改善箇所説明図

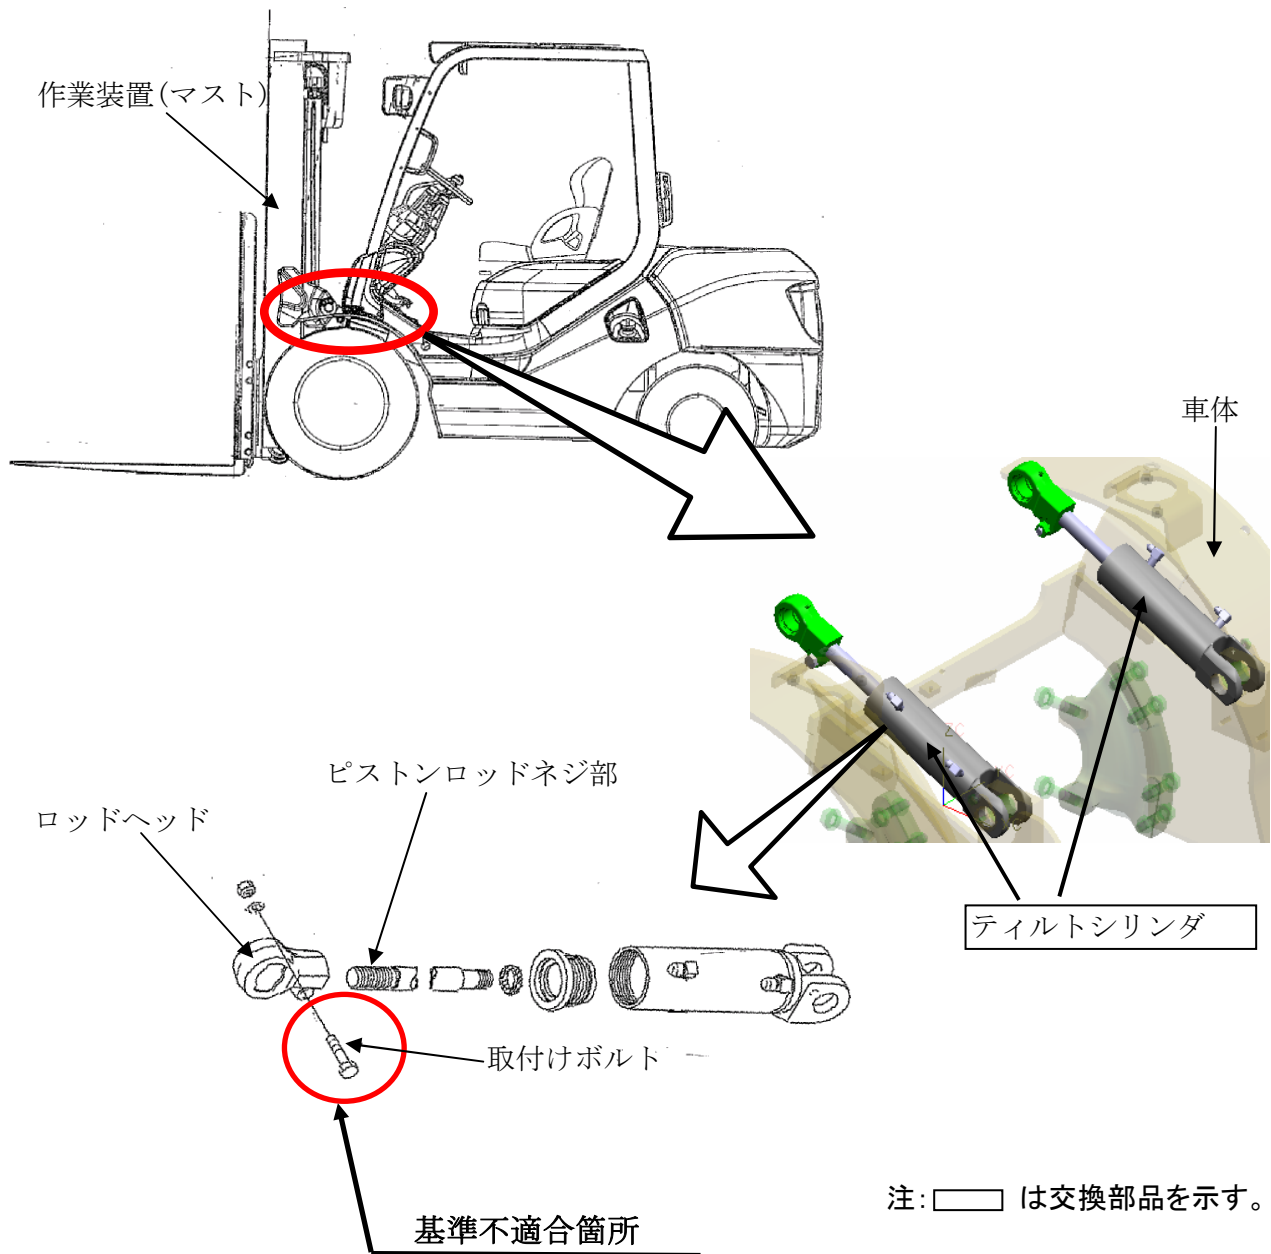
作業装置(マスト)と車体を連結するティルトシリンダにおいて、取付けボルトの締付け力が不足しているものがある。そのため、そのままの状態で使用を続けると当該ボルトが緩み、最悪の場合連結部が外れ走行に支障をきたすおそれがある。

全車両、当該ボルトの締付け力を点検し、不足しているものはティルトシリンダの長さを調整し、正規の締付け力で直す。
また当該ティルトシリンダロッドのネジ部に損傷がある場合はシリンダを新品と交換する。

ロッドヘッドの上面に白色ペイントを塗布する。
